OSSERVAZIONI AL PROGETTO DELLA STRADA "VARIANTE SUD DI DIGNANO"

Giovanni Campeol, Davide Scarpa e Pietro Zangheri

15 febbraio 2015

Estratto dalla Fattibilità ambientale

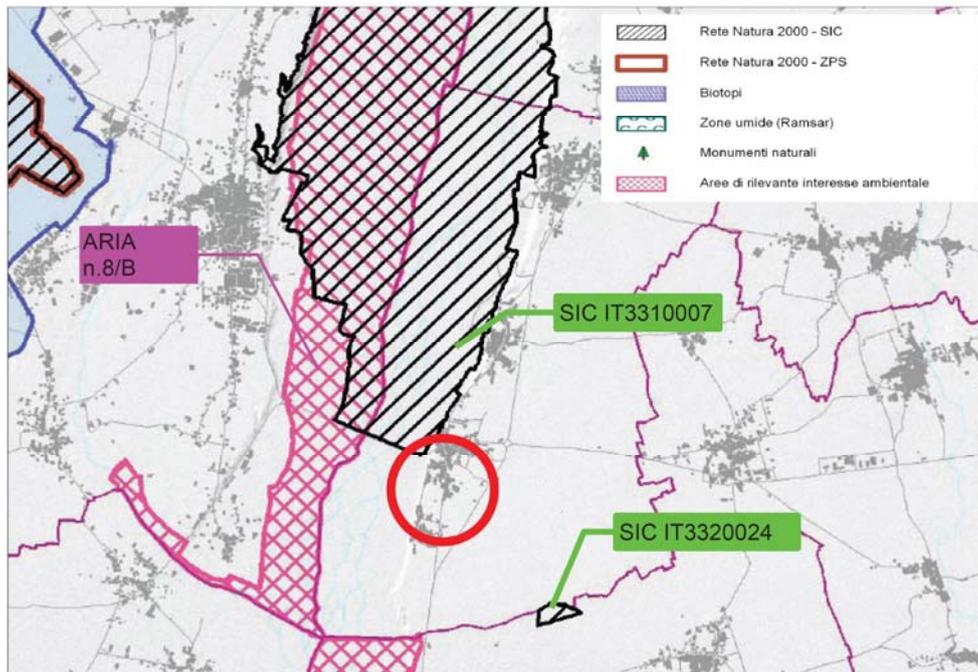
L'immagine successiva mette in evidenza i limiti del modello valutativo

Il modello valutativo adottato, quindi, è incapace di stimare (misurare gli impatti) se il progetto è compatibile con l'ambiente in quanto è:

- di tipo qualitativo quindi non riesce a valutare gli impatti cumulativi;
- non pondera le diverse componenti ambientali, quindi appiattisce la valutazione rendendo incomprensibile le specificità locali;
- non pondera il dimensionamento delle componenti progettuali;
- non adotta i criteri valutativi oramai consolidati da decenni in letteratura, ovvero se l'impatto è Reversibile o Irreversibile, Locale o Ampio, poco rilevante, mediamente rilevante molto rilevante;
- non confronta le potenziali mitigazioni ambientali con i risultati della valutazione iniziale.

Il modello adottato non permette di esprimere un giudizio di "compatibilità ambientale", per cui necessiterebbe la riapertura della procedura di VIA con la presentazione di un nuovo Studio di Impatto Ambientale.

Estratto dalla Fattibilità ambientale

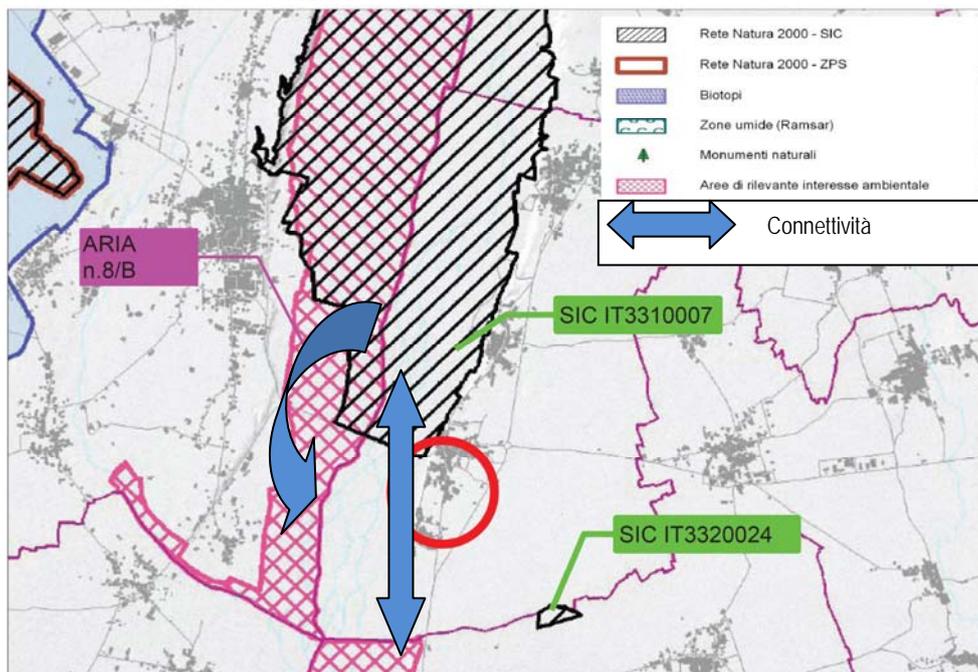
Da questa immagine emerge che l'ambito di progetto non interferisce direttamente con i SIC IT3310007 e IT3320024 e l'Area n.8/B, tuttavia esso è contermina al SIC IT3310007 e all' Area n.8/B, in quanto:

- si pone in posizione quasi contigua con il SIC IT3310007;
- è all'interno di un più generale corridoio ecologico quale l'alveo del fiume Tagliamento (vedi Carta della Natura);
- interferisce sulle potenziali connettività tra queste aree di valenza naturalistica.

Dalla Fattibilità ambientale - nostra elaborazione

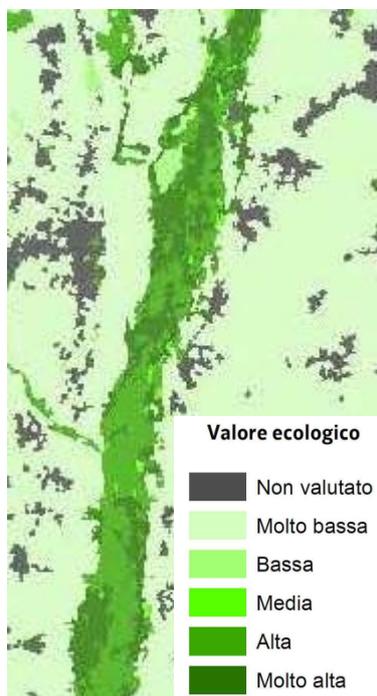
L'immagine successiva ne dimostra le relazioni.

Va rilevato che la Carta della Natura della Regione Friuli Venezia Giulia evidenzia il ruolo di connettore delle sponde del Tagliamento. Le stesse informazioni riportate dalla "Fattibilità ambientale" indicano che si manifesta una significativa presenza di vertebrati, non meglio identificate, ma comunque di rilevanza conservazionistica.

Estratto dalla Fattibilità ambientale

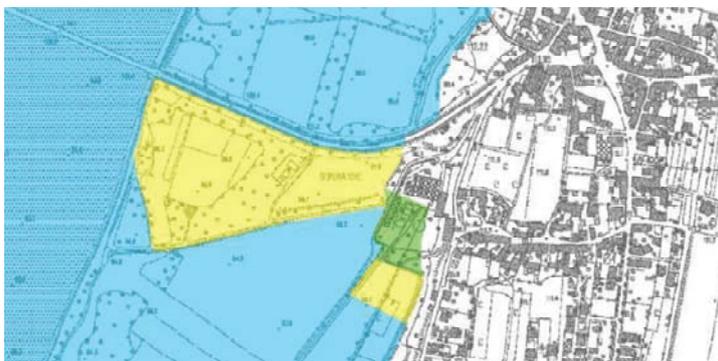
Ciò trova conferma anche sul fatto che l'ambito di progetto si colloca nell'area golenale del Tagliamento definita come AP 32 "Corridoio Fluviale del Tagliamento" e individuata dal PTR come "Area di pregio Naturalistico-Paesaggistico", così come evidenziato nell'immagine successiva.

Di conseguenza la realizzazione del rilevato si pone come elemento di riduzione della connettività ecologica sia a breve che ad ampio raggio, oltre che a costituire una sottrazione di suolo ed ambienti potenzialmente idonei per specie di pregio conservazionistico, anche se il rilevato è caratterizzato da tre sottopassi denominati "Depuratore", "Tombino su roggia S. Odorico" e "Sottopasso centrale".

Il progetto può presentare rilevanti impatti sulla componente biotica e dovrebbe essere modificato dal punto di vista tipologico ovvero ipotizzando l'alternativa in viadotto per il tratto stradale che entra in golena. Il viadotto consentirebbe il mantenimento di un buon livello di connettività ambientale e ridurrebbe la perdita di habitat di specie. Condizione questa non raggiungibile con la realizzazione di sottopassi.

Estratto dalla Relazione idraulica – nostra elaborazione

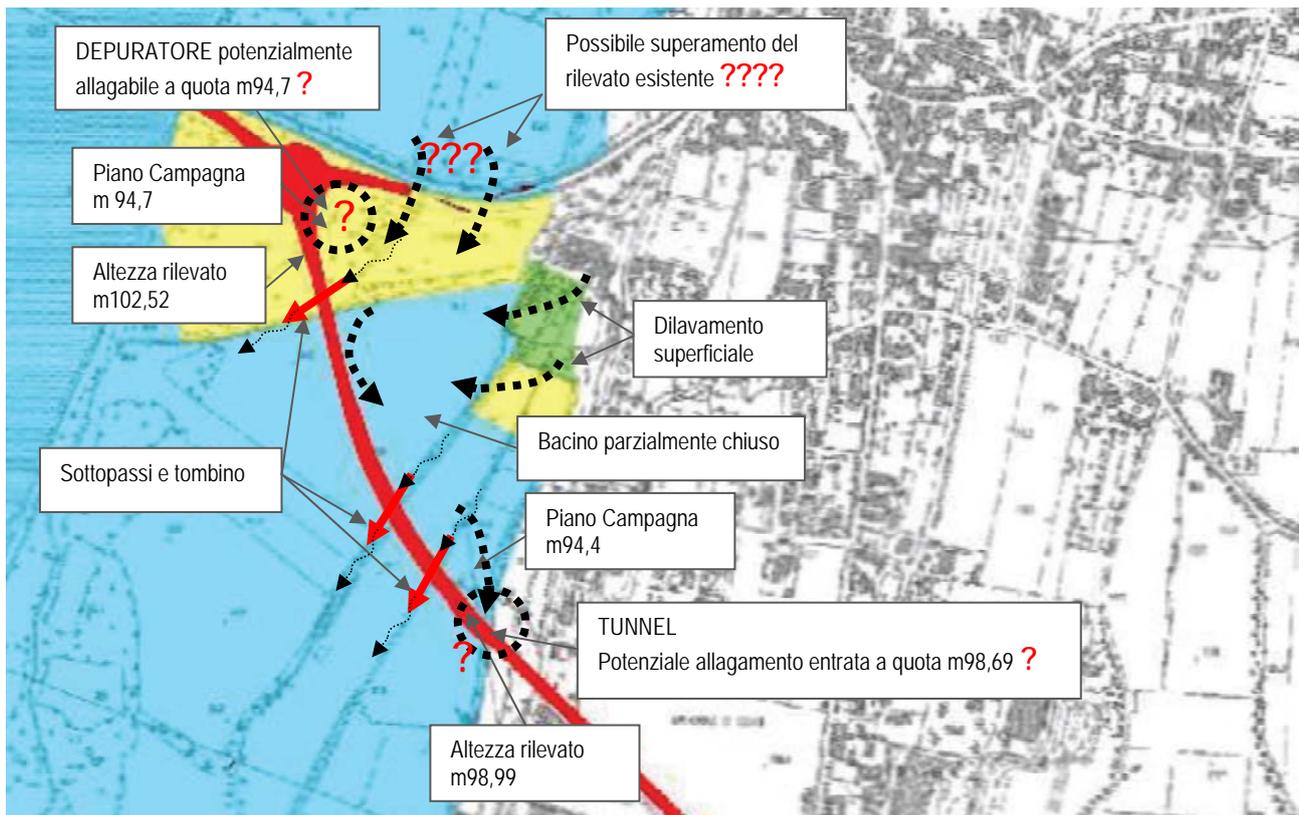
È innegabile che la realizzazione del nuovo rilevato genererà un bacino parzialmente chiuso per l'"effetto diga", rispetto al deflusso delle acque presenti in questo ambito geografico, creando un innalzamento del livello dell'acqua con potenziali pericoli alle strutture antropiche presenti e future. Fenomeno possibile anche se il rilevato è caratterizzato da tre sottopassi denominati "Depuratore", "Tombino su roggia S. Odorico" e "Sottopasso centrale".

In caso di eventi meteorici importanti, infatti, questo bacino potrebbe riempirsi a causa delle precipitazioni, situazione questa che potrebbe generare l'allagamento del depuratore e del tunnel almeno fino all'altezza della sezione T1 14.

L'immagine successiva presenta in modo sintetico le criticità sopra descritte.

A fronte della realizzazione del rilevato è possibile un potenziale allagamento del depuratore e dell'imboccatura del tunnel verso la golena del Tagliamento, fatto questo che necessita lo studio di un'alternativa progettuale quale la realizzazione in viadotto per il tratto stradale che entra in golena. Ciò consentirebbe il mantenimento di una permeabilità idraulica evitando la formazione di un bacino parzialmente chiuso.
